INFORME DE HITO DE CONTROL N° 003-2024-OCI/3921-SCC

"CREACIÓN DE REPRESA CASCAPAMPA PARA SERVICIO DE AGUA PARA RIEGO EN EL DISTRITO DE SONDORILLO - HUANCABAMBA - PIURA"

HITO DE CONTROL N° 2 – EJECUCIÓN DE OBRA CIMENTACIÓN DE LA PRESA

Imagen n.° 1.- Programa de ejecución de obra – Diagrama de Gantt

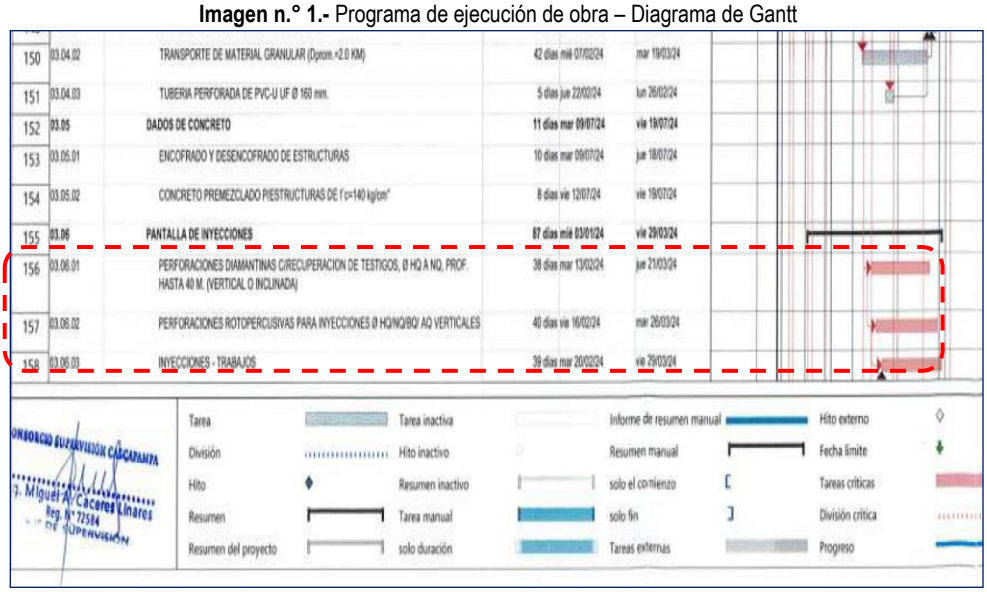
Las partidas 03.06.01 y 03.06.02 aún no se realizaban pese, a que el inicio de su ejecución estaba programado para el 13 y 16 de febrero 2024 respectivamente.

Asimismo, la partida 03.06.03 INYECCIONES – TRABAJOS, debía iniciar su ejecución el 20 de febrero 2024 y hasta el día de la visita no se encontraron en la obra los insumos que también estaban considerados en el programa de ejecución de obra (como se muestra en la imagen n.° 2) y que son necesarios para realizar dicha partida. Estos hechos se consultaron

Imagen n.° 2.- Programa de ejecución de obra – Diagrama de Gantt

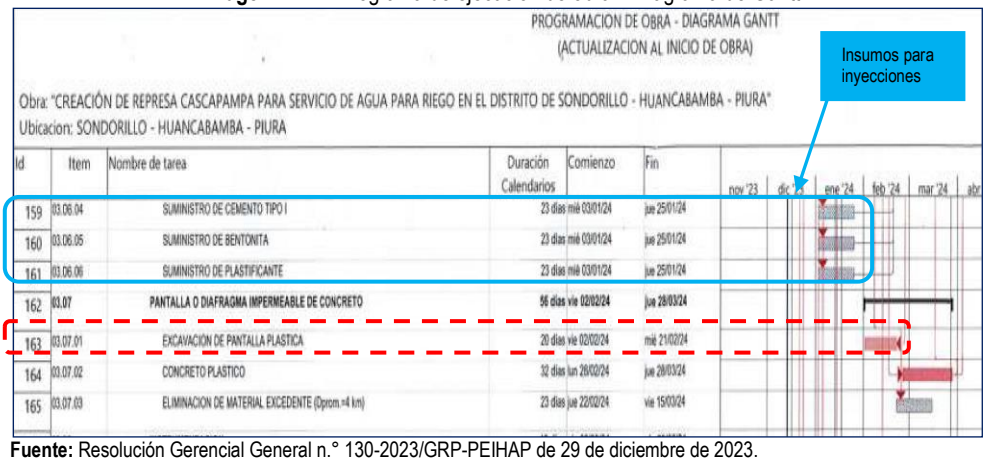
Además, para poder realizar las partidas mencionadas en el comentario anterior, primero debe de realizarse la partida 03.07.01 EXCAVACIÓN DE PANTALLA PLÁSTICA del rubro 03.07 PANTALLA O DIAFRAGMA IMPERMEABLE DE CONCRETO, la cual debió empezar el 2 de febrero 2024 y hasta el día de la visita de inspección aún no se iniciaba; definiendo que esta partida también se encuentra atrasada según el programa de ejecución de la obra y tal como se muestra en la siguiente imagen:

Imagen n.° 4.- Detalle del dentellón del núcleo – Diafragma – Inyecciones.

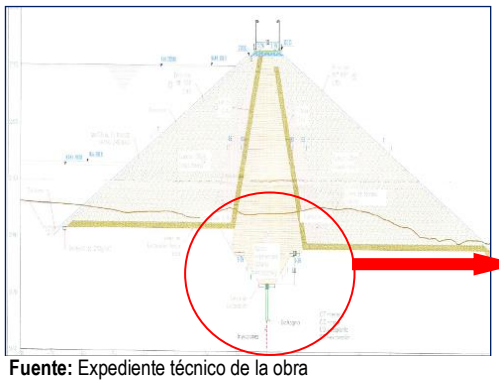
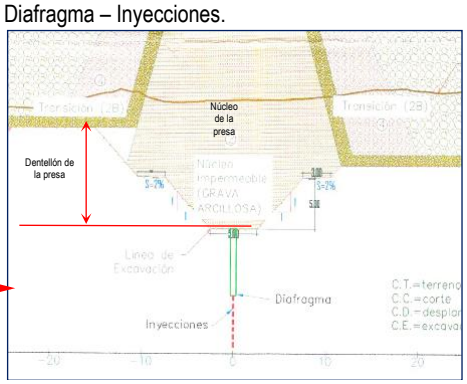
Es importante mencionar que, para ejecutar las partidas críticas antes mencionadas, se debe ejecutar la excavación del dentellón del núcleo de la presa que también forma parte de la ruta crítica y es una actividad previa a la pantalla de inyecciones y diafragma impermeable, como se puede apreciar en las siguientes imágenes:

Asimismo, se verificó que aún no se iniciaba la excavación del dentellón del núcleo de la presa como se puede visualizar en las fotografías siguientes:

Imagen n.° 5.- Asientos de cuaderno de obra n.° 32, 36, 42 y 55

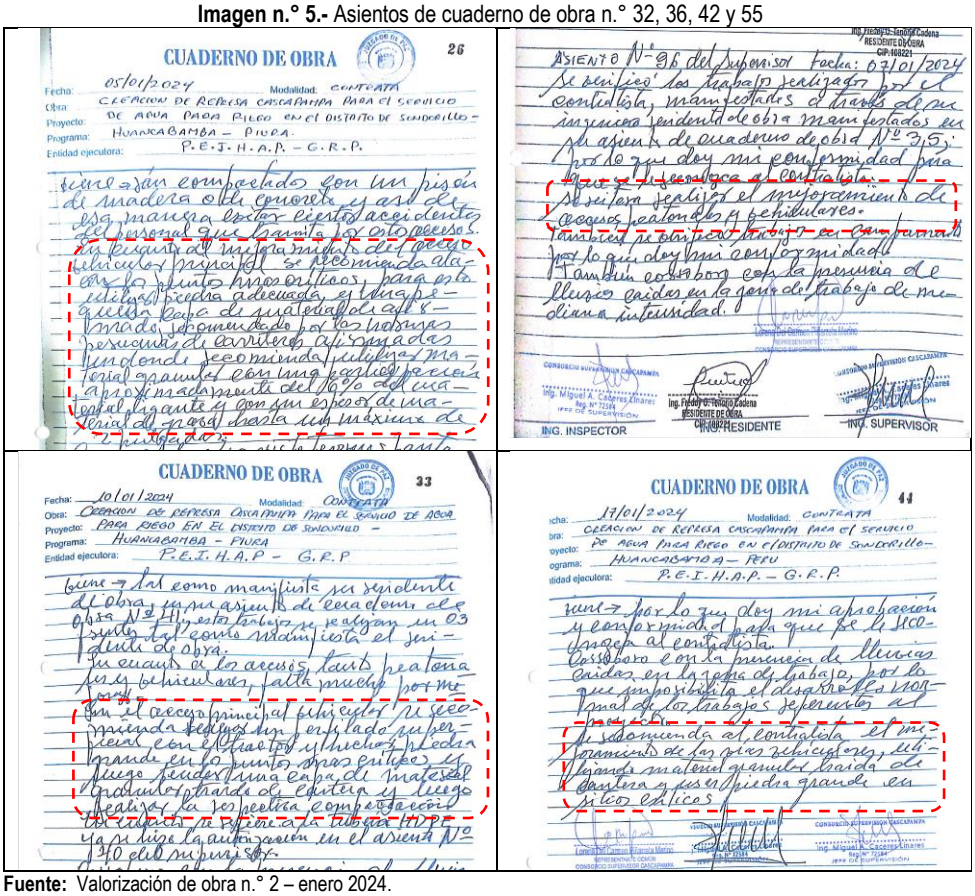
Los trabajos correspondientes a la partida 01.01.05 MEJORAMIENTO DE CAMINOS DE ACCESO no se están realizando de acuerdo a lo indicado en las especificaciones técnicas del expediente técnico de la obra, toda vez que el jefe de supervisión manifestó que, el Contratista coloca arcilla sobre arcilla y no un material granular que garantice la mejora definitiva de los caminos, teniendo como consecuencia el no poder realizar la eliminación de material excedente. Por otro lado, el ingeniero de campo del Contratista manifestó, que la maquinaria está paralizada porque no hay caminos de acceso adecuados, hechos que se pueden visualizar en las siguientes fotografías:

Asimismo, de la información remitida por la Entidad[4], se pudo verificar que mediante asientos de cuaderno de obra en repetidas oportunidades el jefe de supervisión ha solicitado un mejoramiento adecuado y definitivo para los accesos vehiculares, tal como se puede visualizar en la siguiente imagen:

Imagen n.° 6.- E.T de partida 01.01.05 Mejoramiento de caminos de accesos.

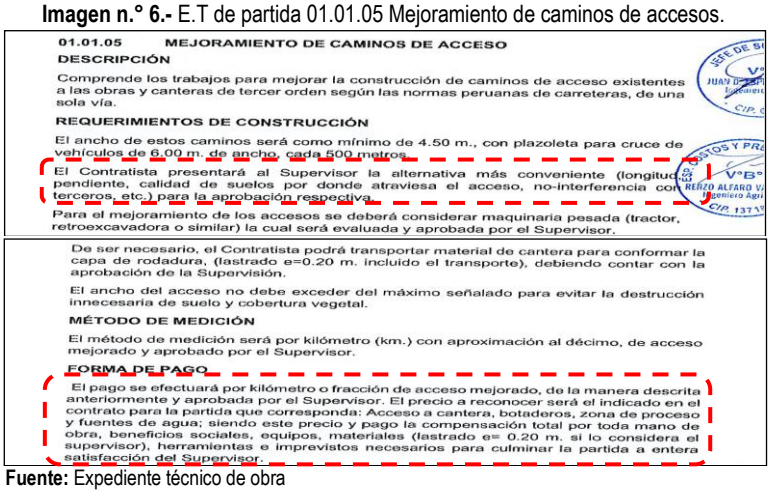
Al respecto, revisadas las especificaciones técnicas del expediente técnico de la obra se pudo verificar que, *"de ser necesario, el Contratista podrá transportar material de cantera para conformar la capa de rodadura (lastrado=0.20 m. incluido el transporte), debiendo contar con la aprobación de la Supervisión"*, todo ello establecido en los Requerimientos de Construcción y Forma de Pago de la E.T de la partida 01.01.05 MEJORAMIENTO DE CAMINOS DE ACCESO, como se muestra en la imagen siguiente:

Imagen n.° 7.- Registro de personal en obra el 16 de febrero 2024.

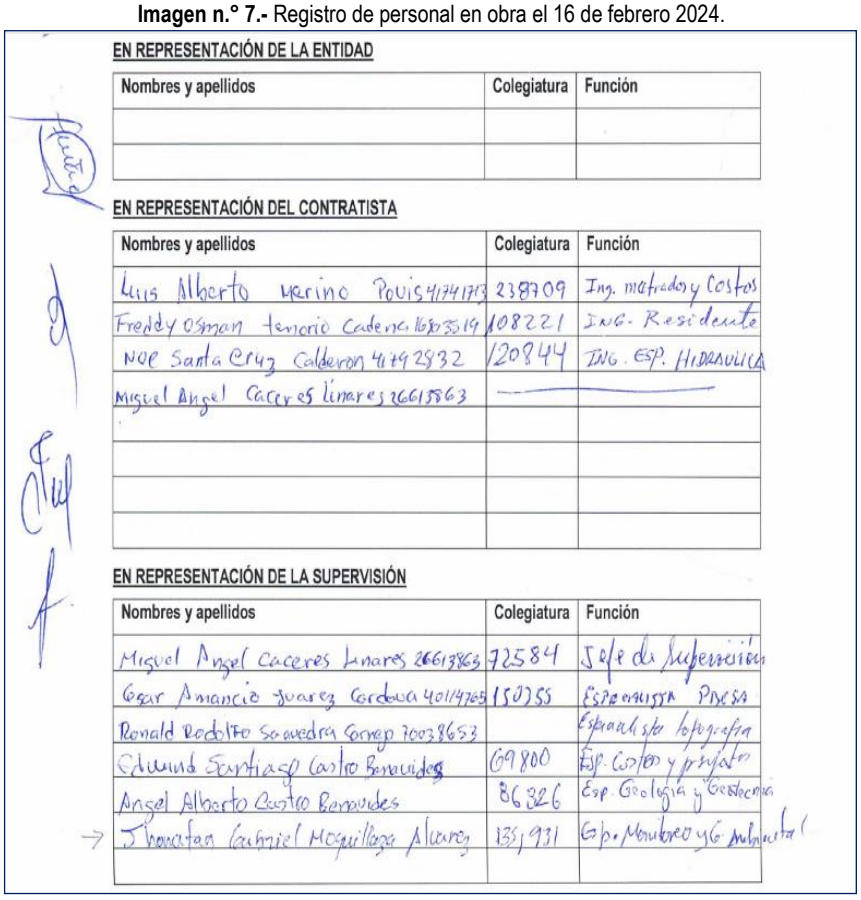
señor Carlos Enrique Petroni Arana, quedando evidenciada su ausencia ante la falta registro en el acta de inspección n.° 02-2024-CG/OC3921/LEY n.° 31358 – 2343941 de 16 de febrero 2024, suscrita por el residente de obra y el ingeniero hidráulico en representación del Contratista; así como por el jefe de supervisión y el especialista en topografía en representación de la Supervisión de la obra y, por el personal de la comisión de control concurrente; como se muestra en la imagen siguiente:

Imagen n.° 9.- Planilla de valorización de obra n.° 1 – diciembre 2023.

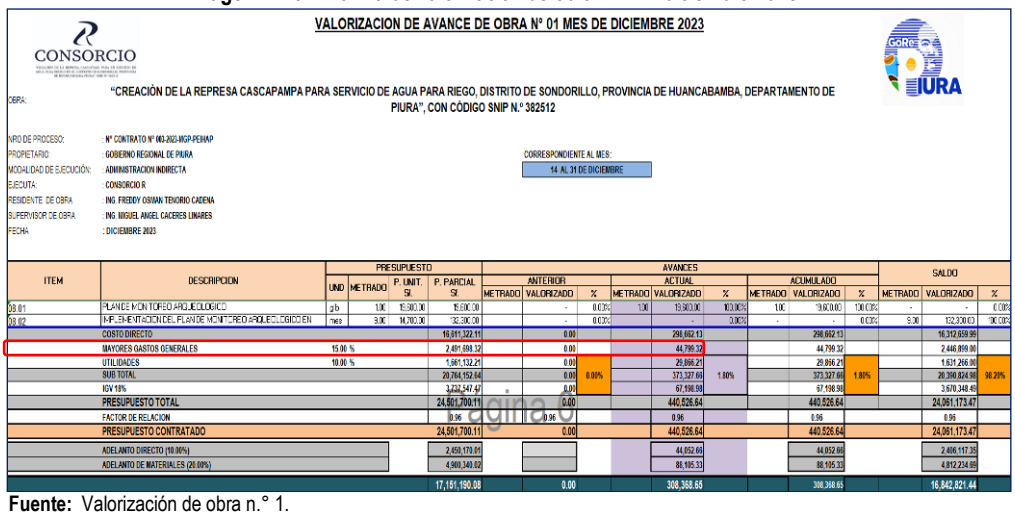
En ese sentido, se evidenció que con comprobantes de pago n.° 0031 y 0032 la Entidad pagó la valorización de obra n.° 1 - diciembre 2023 en la que se incluye el Ítem MAYORES GASTOS GENERALES representado en el 15.000% del total, lo cual equivale a un monto de S/ 44, 799.32 soles (donde se incluye el pago de la enfermera), tal como se muestra en la siguiente imagen:

Imagen n.° 10.- Planilla de valorización de obra n.° 2 – enero 2024.

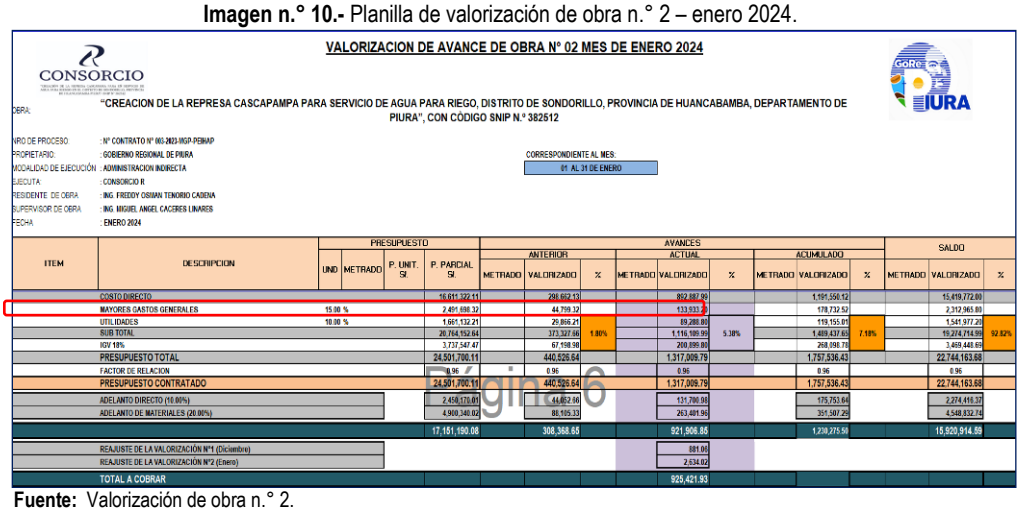
De la misma forma, en la valorización n.° 2 - enero del 2024 se está solicitando nuevamente el pago del 15.000% por gastos generales, como se muestra en la imagen n.° 10; sin embargo, conforme al acta antes mencionada, se dejó constancia que el Contratista no cuenta con la profesional "enfermera" conforme a lo solicitado en el expediente técnico.

Imagen n.° 11.- Planilla de la valorización de la supervisión n.° 1 – diciembre 2023

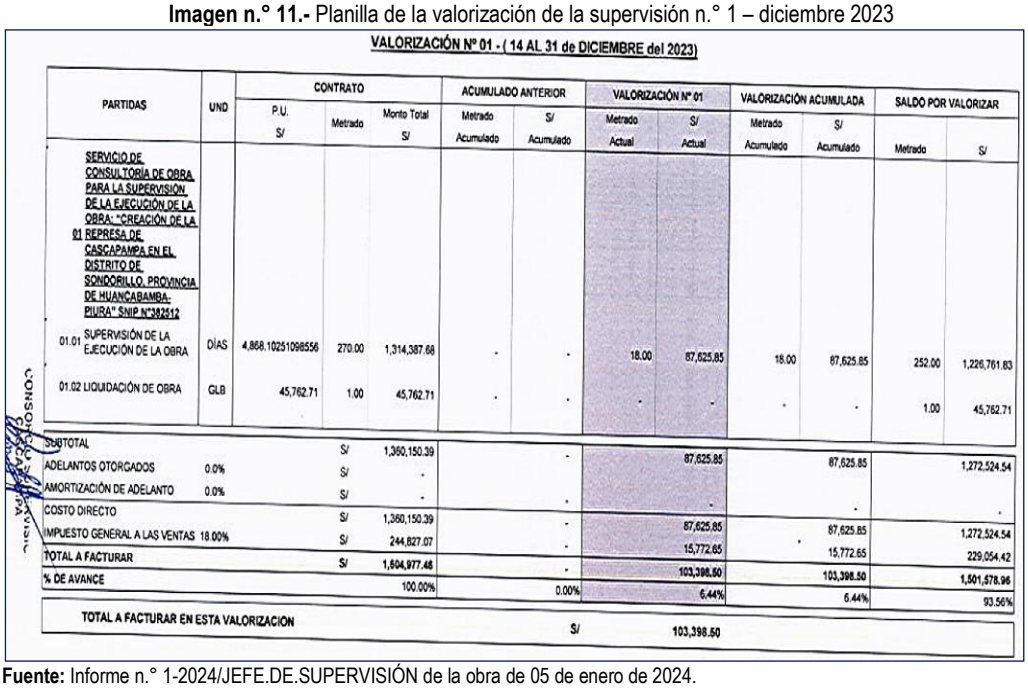
Mediante Expediente n.° 0022 de 8 de enero de 2024 se ingresa a la Entidad la carta n.° 0009-2024/CSC-LCPM de 8 de enero de 2024, por parte de la señora Lorena del Carmen Piñarreta Merino representante común del Consorcio alcanzando el informe n.° 1-2024/JEFE.DE.SUPERVISIÓN de 5 de enero de 2024, informe mensual del jefe de supervisión correspondiente al periodo del 14 al 31 de diciembre, y solicitando la cancelación POR EL SERVICIO DE CONSULTORIA PARA LA SUPERVISION DE LA OBRA correspondiente del mes de DICIEMBRE 2023, conforme al detalle siguiente:
